ZIGNAGO VETRO S.P.A.
Stabilimento di Fossalta di Portogruaro

NUOVO FORNO 14 E RINNOVAMENTO DEL FORNO 11

Provvedimento Autorizzativo Unico Ambientale
Integrazioni richieste dagli Enti
Allegato Int-6: Integrazioni relative all'impatto acustico

Figura 16 – Rappresentazione grafica del rumore diurno allo stato di fatto comprensiva del traffico veicoli

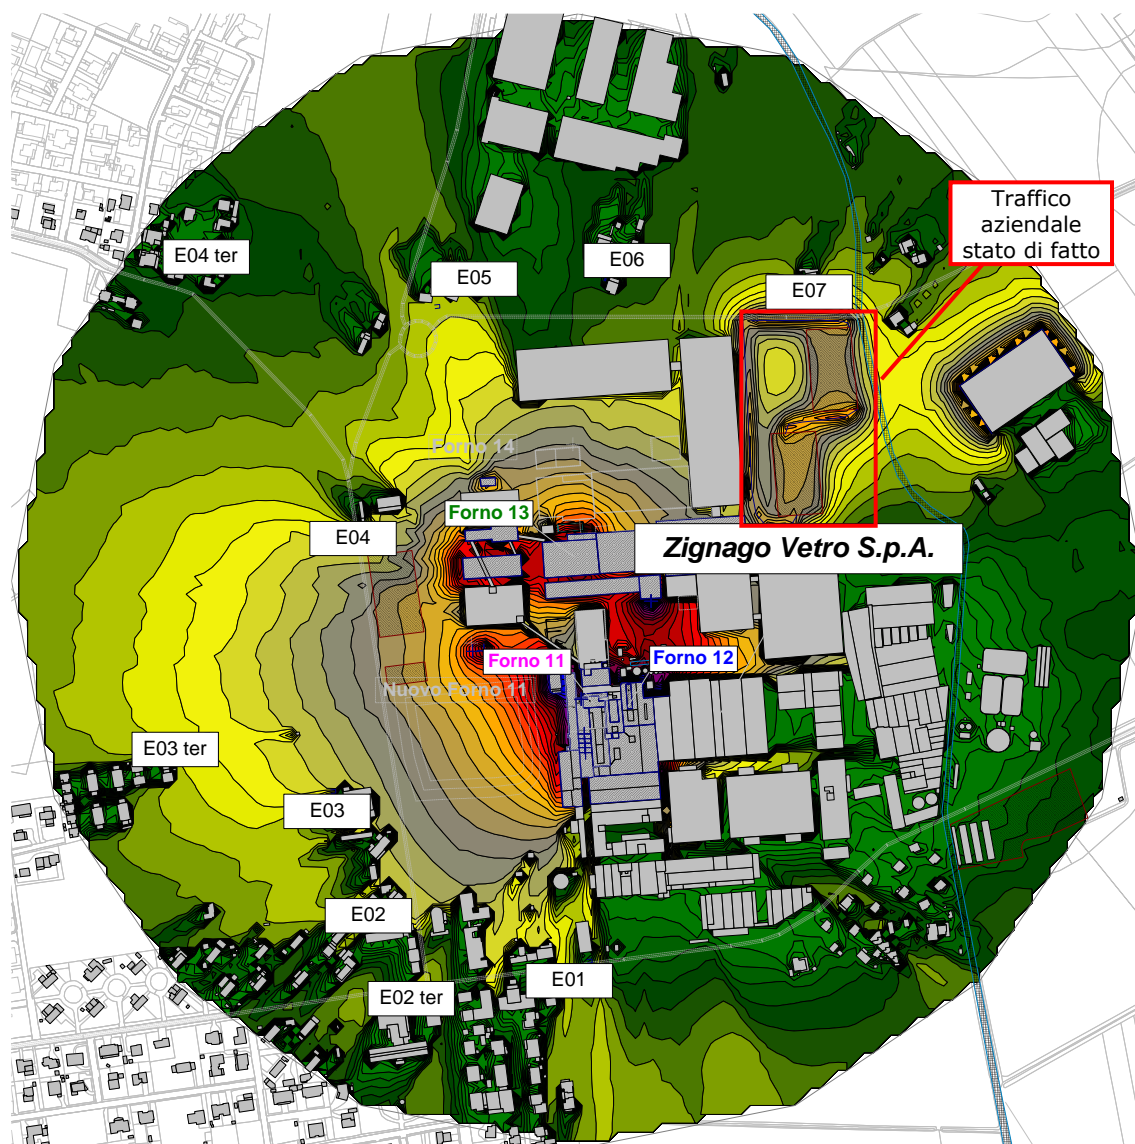
4. I modelli previsionali acustici, fra le sorgenti di rumore dello stabilimento, non prevedono il contributo del traffico attratto e generato dall'attività produttiva, comprendenti 614 veicoli/giorno (leggeri + pesanti) nello stato di fatto e 743 veicoli/giorno nello stato di progetto. Si ritiene che detto contributo alla rumorosità debba essere considerato nello studio previsionale acustico da aggiornare.

Per quanto riguarda la valutazione del traffico diurno di camion ed auto presso lo stabilimento di Zignago Vetro S.p.A. è doveroso precisare che la valutazione dello stato di fatto, teneva conto delle misurazioni eseguite ai ricettori in prossimità dello stabilimento. Tali rilievi fonometrici diurni erano già comprensivi della rumorosità presente all'interno delle pertinenze della fabbrica, nella quale per l'appunto, avviene la movimentazione dei camion dalle ore 7 alle ore 19. Tale premessa è stata doverosa, per confermare che i 614 veicoli/giorno, sono stati compresi nella modellizzazione della VPIA, relativamente allo stato di fatto. A titolo maggiormente esaustivo, si precisa che i mezzi erano stati considerati come rumore prodotto dalla ditta, ma non erano stati annoverati tra le sorgenti sonore per il semplice fatto che la loro incidenza sonora, rappresentava un rumore di fondo proprio dello stabilimento (solo diurno) che era stato utilizzato per la corretta taratura dello stato di fatto del modello. Nella successiva Figura 16 è indicata la posizione delle sorgenti sonore afferenti ai mezzi presenti.

Figura 18 – Fonogramma della misura notturna eseguita a dicembre 2020 presso il ricettore E03 ter

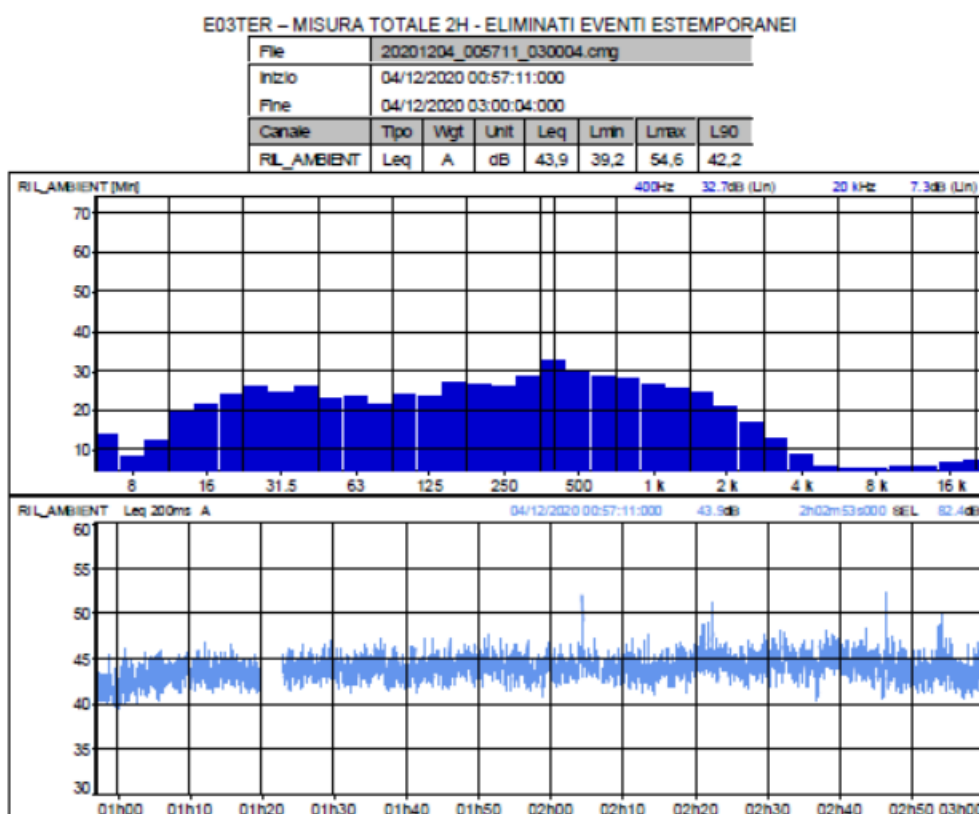
6. Con riferimento al punto ricettore E03 ter, si chiede di individuare le sorgenti sonore responsabili della criticità relativa al limite di emissione notturno riscontrata nell'ultima campagna di monitoraggio eseguita nell'ambito del Piano di monitoraggio ambientale in corso (Aggiornamento dicembre 2020) e precisare quali interventi di risanamento siano specificamente previsti per la risoluzione di tale criticità.

Presso il ricettore E03 ter alla notte sono stati misurati livelli sonori di 44,0 dBA (si tiene conto solo del Leq per collegarsi alla risposta al precedente punto 3). Nella successiva Figura 18 si allega l'immagine del fonogramma notturno della rilevazione presso E03 ter. Il TCAA esecutore delle misure ha precisato inoltre l'assenza di componenti tonali.

Ricollegandosi al Punto 5 delle risposte alle integrazioni, con riferimento alla incertezza del modello (che era stata aggiunta al livello sonoro stimato per lo stato di fatto nella VPIA e comprensivo delle bonifiche degli STEP 1 e STEP 2) è possibile notare che nella VPIA era stato previsto un livello sonoro di immissione pari a 44,5 dBA ed il TCAA, nelle misure di dicembre 2020, ha invece riscontrato un valore di 44 dBA, a riprova della bontà dei livelli sonori previsti che erano stati addirittura superiori rispetto a quanto effettivamente riscontrato nella realtà del collaudo acustico.
